Departemen Konstruksi 建机处		Catatan Perubahan Desain设计 计变更记录表		记录编号/Nomor Rekord : 001/HD/AFI-1	
Nama Proyek 工程名称		工厂工程建设合同 Proyek Peralatan Pengolahan Air Limbah			
Pabrik 厂区	AFI-3	Kader pengawas 监督干部	KHOIRUR ROZIQIN		
现场记录					
waktu 时间	内容 isi				
05/03/2025	Penjelasan sebagai berikut 说明如下： 1. Sehubungan dengan perubahan desain, dilakukan penambahan struktur kanopi pelindung pada area peralatan mekanis dan fasilitas pendukung. Kanopi direncanakan menggunakan struktur rangka baja dengan penutup atap tahan cuaca, yang dipasang pada elevasi dan dimensi yang menyesuaikan tata letak eksisting. Penambahan ini bertujuan untuk meminimalkan paparan langsung terhadap air hujan yang berpotensi menyebabkan penurunan kinerja dan kerusakan peralatan, serta memastikan keberlangsungan operasional. Selain itu, desain ini juga mempertimbangkan aspek aksesibilitas dan ruang kerja guna mendukung kegiatan inspeksi, operasi, dan pemeliharaan oleh petugas STP secara aman dan efisien. 鉴于设计变更，在机械设备及配套设施区域增设防雨棚结构。该防雨棚采用钢结构框架及耐候屋面材料，安装标高及尺寸根据现有布局进行调整。此项增设旨在减少设备直接暴露于雨水中的情况，从而避免性能下降及设备损坏，并确保运行的连续性。此外，该设计亦充分考虑了可达性及作业空间，以便STP工作人员能够安全、高效地进行检查、操作及维护工作。

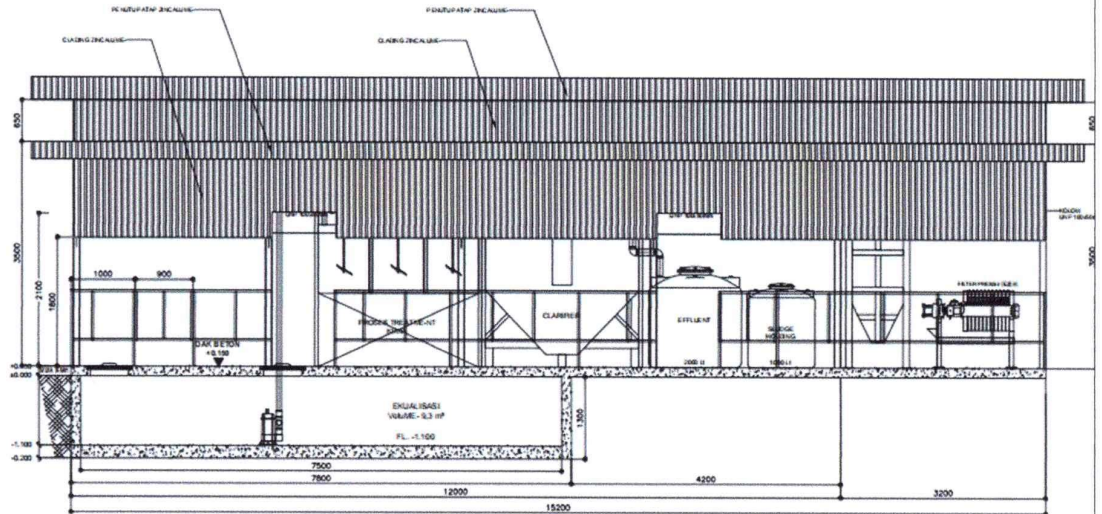
2. Sehubungan dengan perubahan desain, berdasarkan hasil evaluasi teknis diketahui bahwa elevasi sumur pengumpul (inlet STP) lebih tinggi dibandingkan elevasi pipa eksisting, sehingga aliran air limbah domestik tidak dapat mengalir secara gravitasi dengan stabil. Oleh karena itu, direncanakan penambahan satu unit bak penampungan (equalizing tank/sump pit) sebagai fasilitas penampung sementara. Bak penampungan ini berfungsi untuk menyeimbangkan debit aliran, mencegah terjadinya aliran balik (backflow), serta menjaga kontinuitas suplai air limbah menuju sistem STP. Desain bak mempertimbangkan kapasitas tampung, waktu tinggal (retention time), serta dilengkapi sistem pemompaan untuk mengalirkan limbah ke inlet STP sesuai kebutuhan operasional.

鉴于设计变更, 根据技术评估结果, 集水井 (STP 进水口) 标高高于现有管道标高, 导致生活污水无法通过重力实现稳定流动。因此, 计划增设一座集水池 (均衡池/集水坑) 作为临时储存设施。该集水池用于平衡流量、防止倒流 (回流), 并确保污水持续输送至 STP 系统。设计中已综合考虑储存容量、停留时间 (retention time), 并配备抽水系统, 以根据运行需求将污水输送至 STP 进水口。
